Замечания от отдела АР

Рассмотрев том дизайна 2 стр. по блоку А, выявлены следующие разночтения:

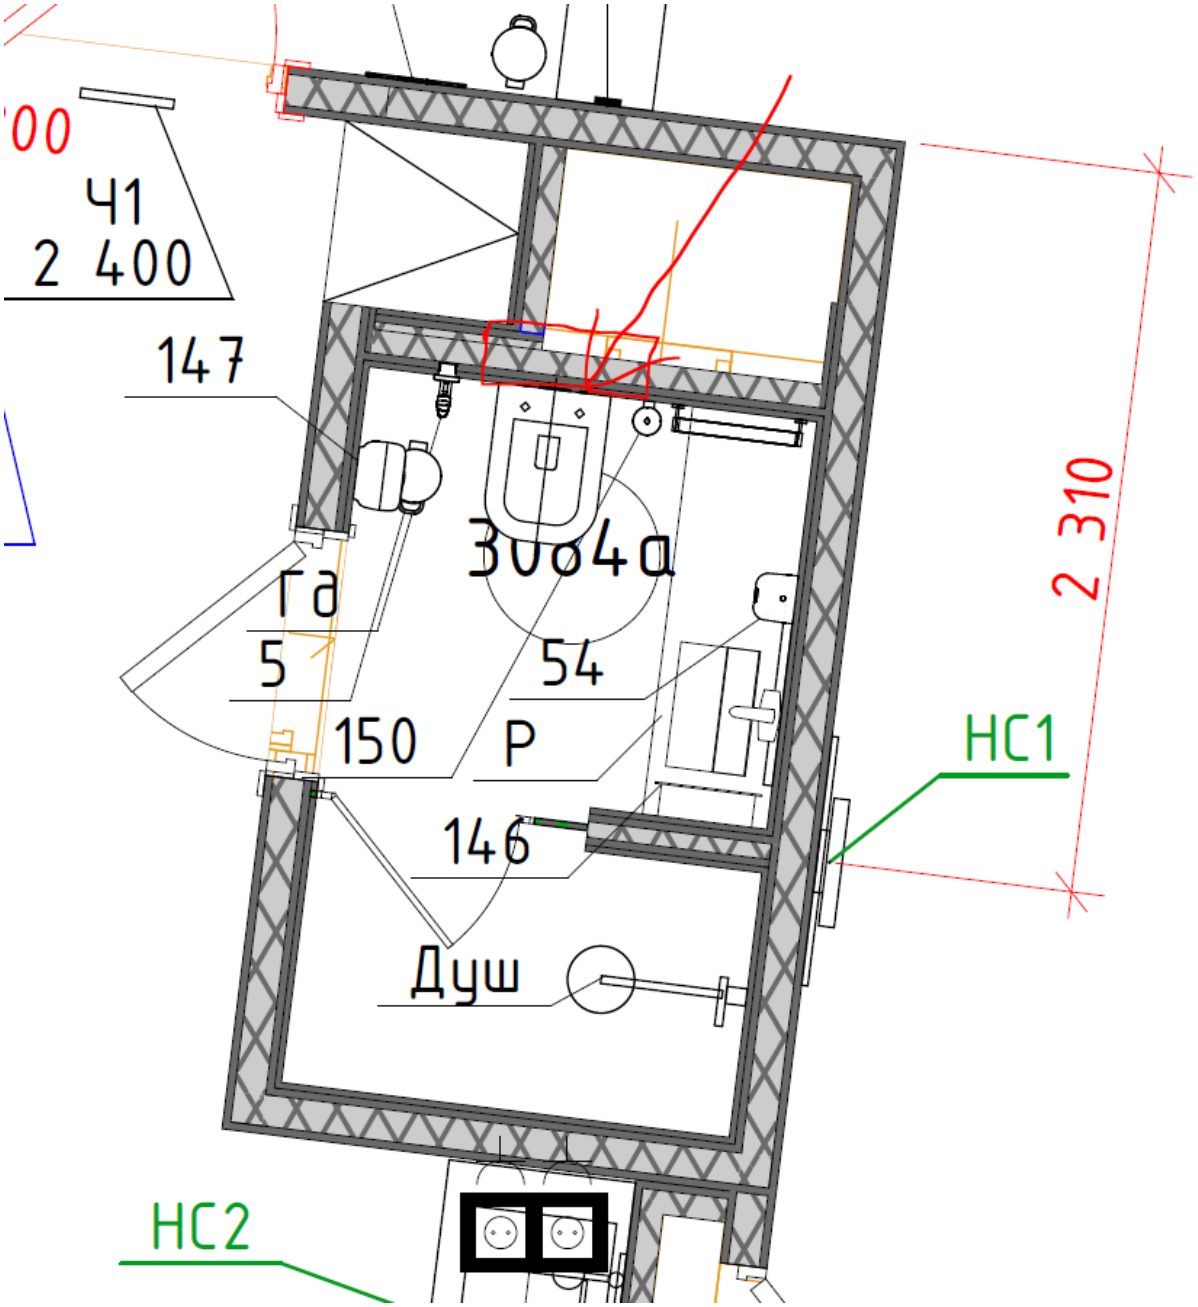
10. Стенка подвинута на 200мм для крепления инсталляции, прошу учесть в работе.

11. Не учтены щелевые трапы при раскладке напольной плитки в помещениях душевых, отсутствует информация о стеклянных перегородках в этих же помещениях (имеется ввиду все душевые разрабатываемые согласно дизайн проекту)

-Люки в полу А +в зашивке для дизайнеров

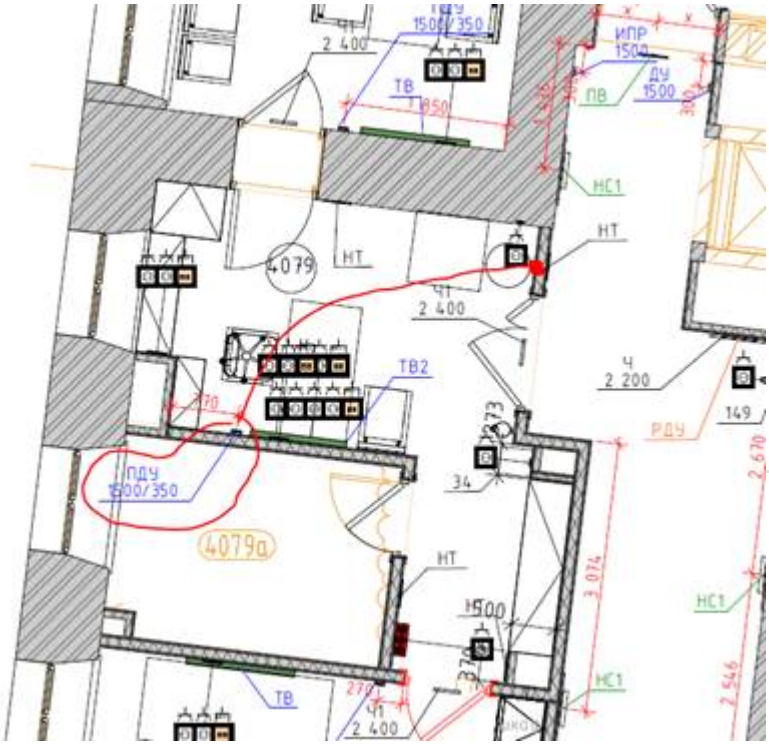
На плане полов 1 этажа отсутствуют люки для доступа в каналы (см. вложения), а также на стояке 3.1А в зашивке должен быть установлен люк для доступа к арматуре
На плане потолков 2 этажа отсутствует люк для доступа к арматуре в пом.2087 – он необходим (см. вложения)

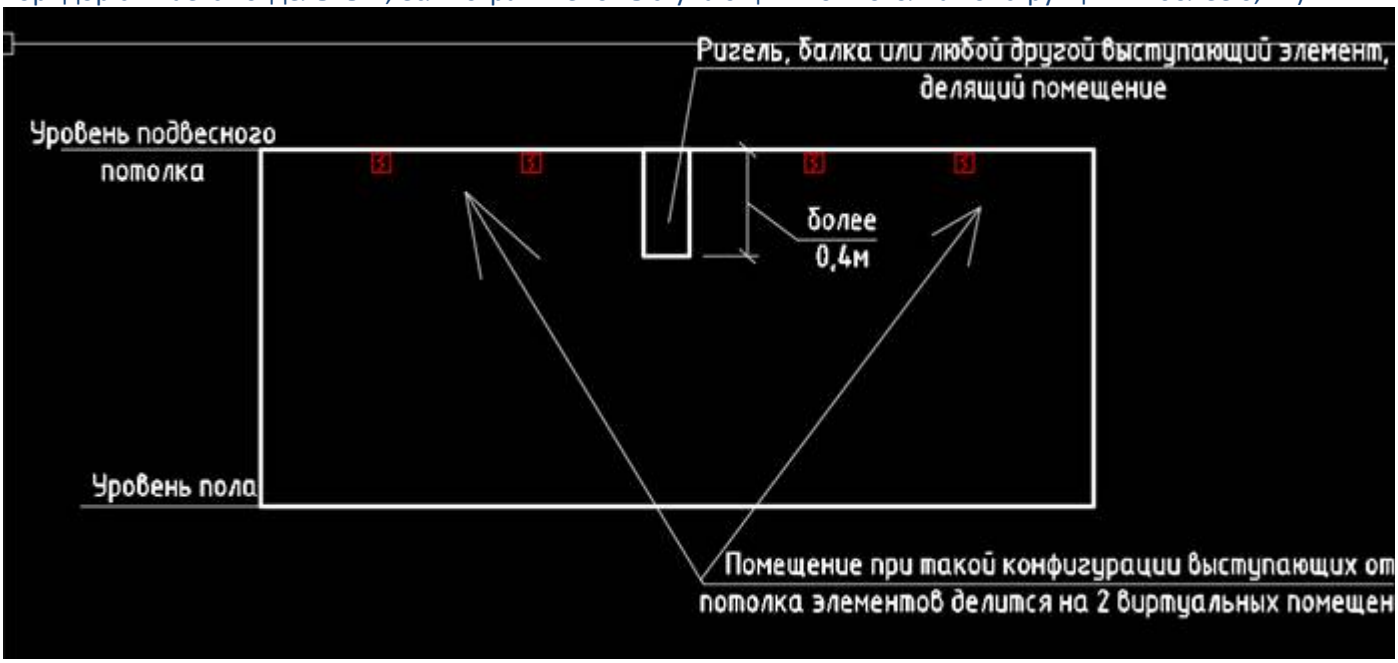
Просим перенести пульт ДУ

Раздел рабочей документации по пожарной сигнализации в текущий момент не разработан.
По размещению оборудования на потолке пожарной сигнализации:
1. Общее – проверить расстояние от пожарных извещателей до стен должно быть не более 4.5м, расстояние между извещателями внутри помещения или коридора должно быть **не более 4.5м**

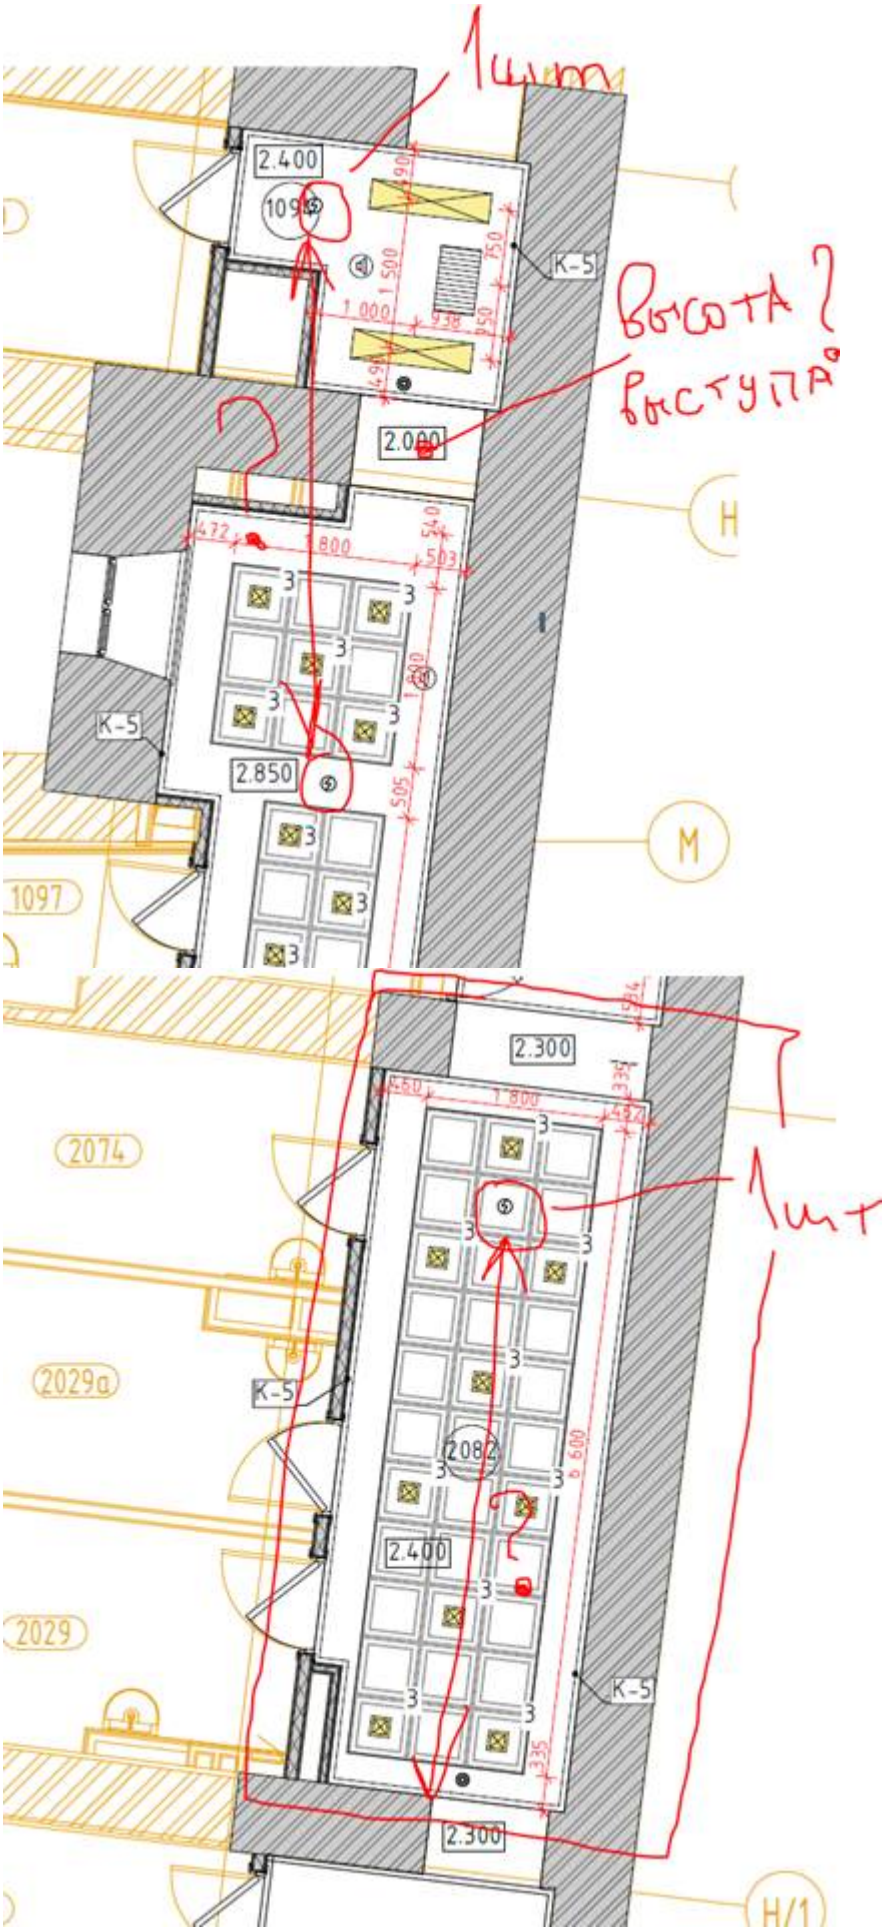
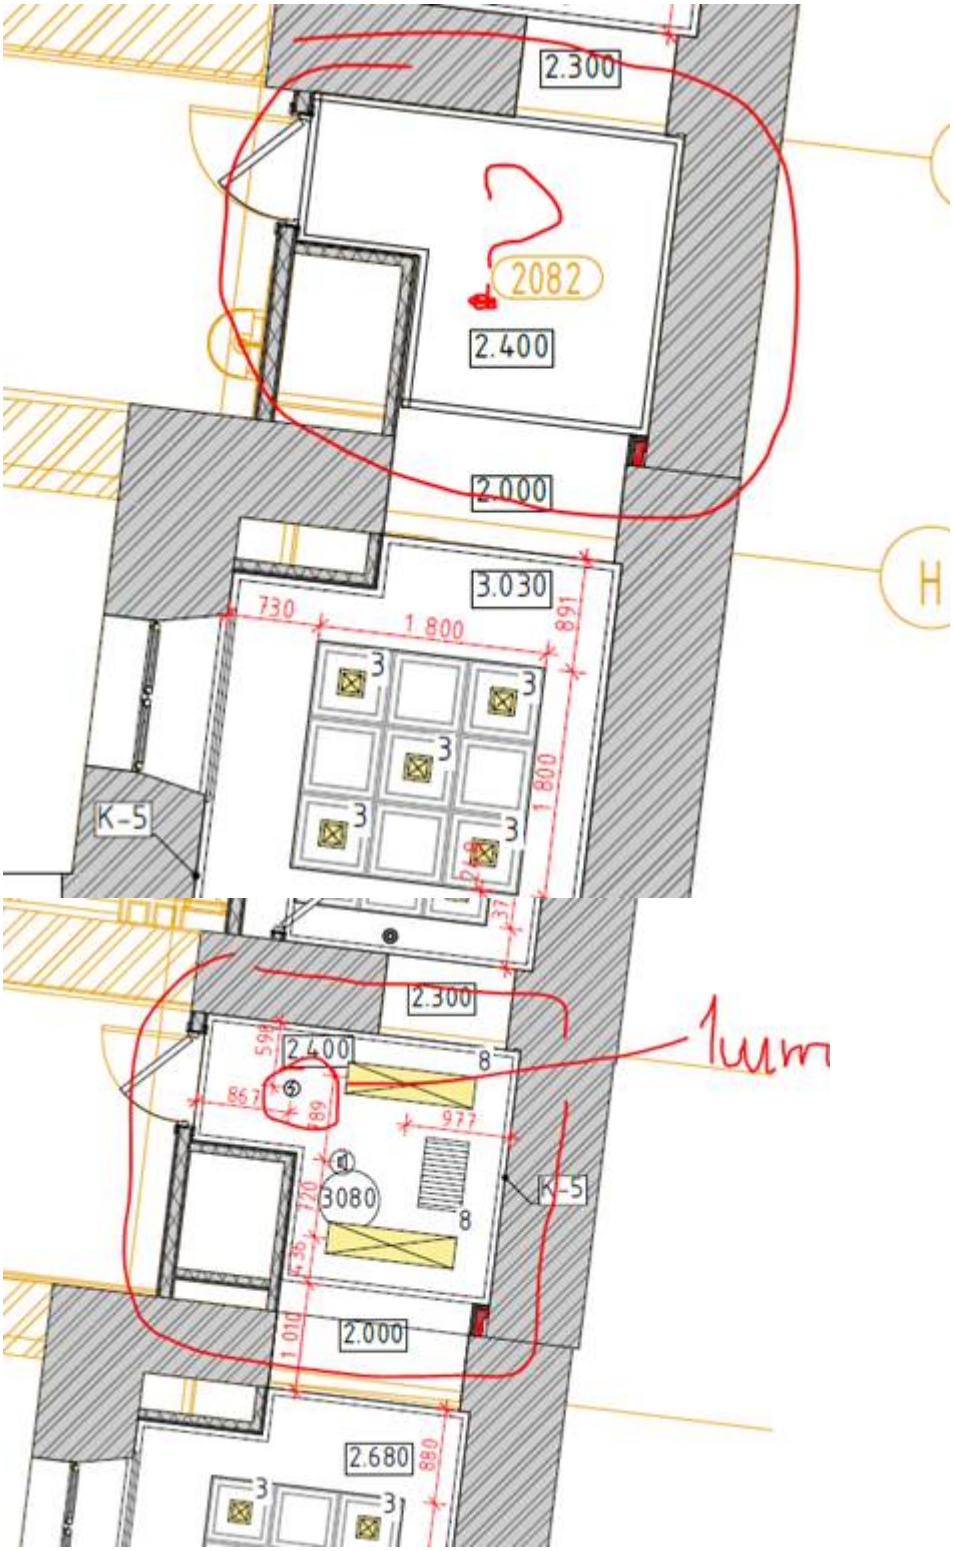
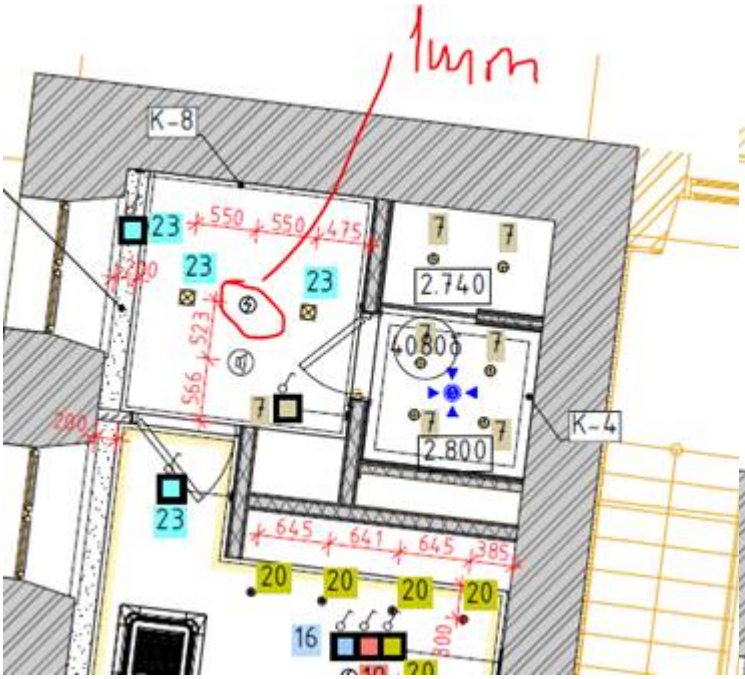
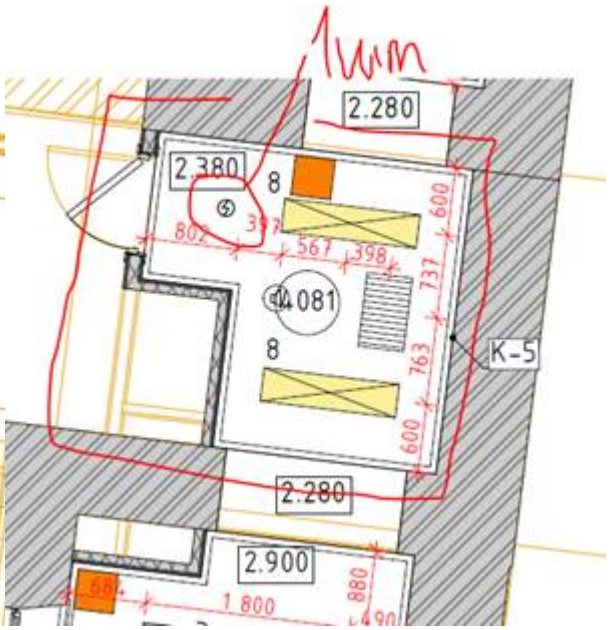
2. В каждом отдельном помещении устанавливается **не менее 2-х пожарных извещателей (**помещения или коридор считается отдельным, если ограничено выступающими от потолка конструкциями более 0,4м)

Например вопрос:

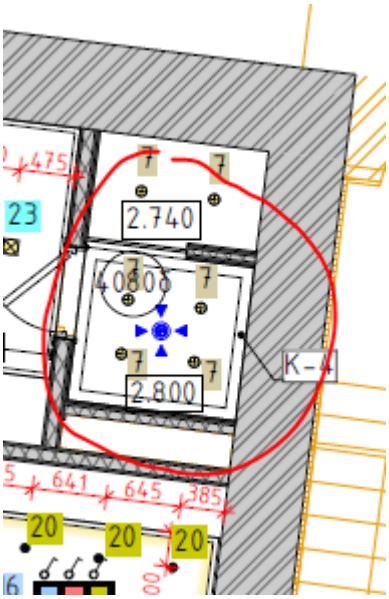
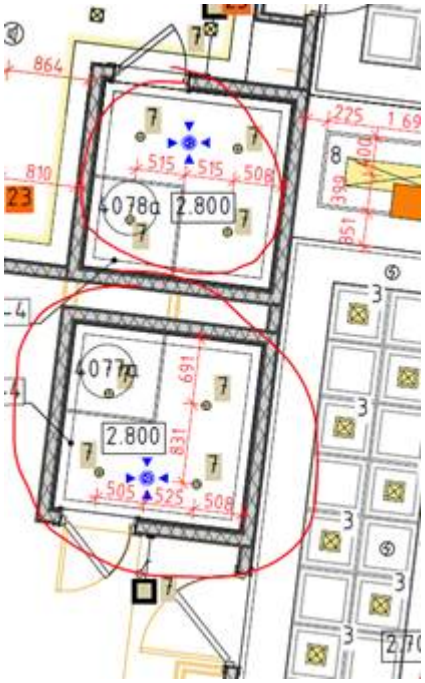
Оповещение СОУЭ:
1-й этаж принято
2-й этаж оповещатели не расставлены (на сколько знаю меняется ТХ)
3-й принято
4-й этаж

отсутствует оповещатель потолочный 1шт
отсутствуют оповещатели по 1шт в с/у
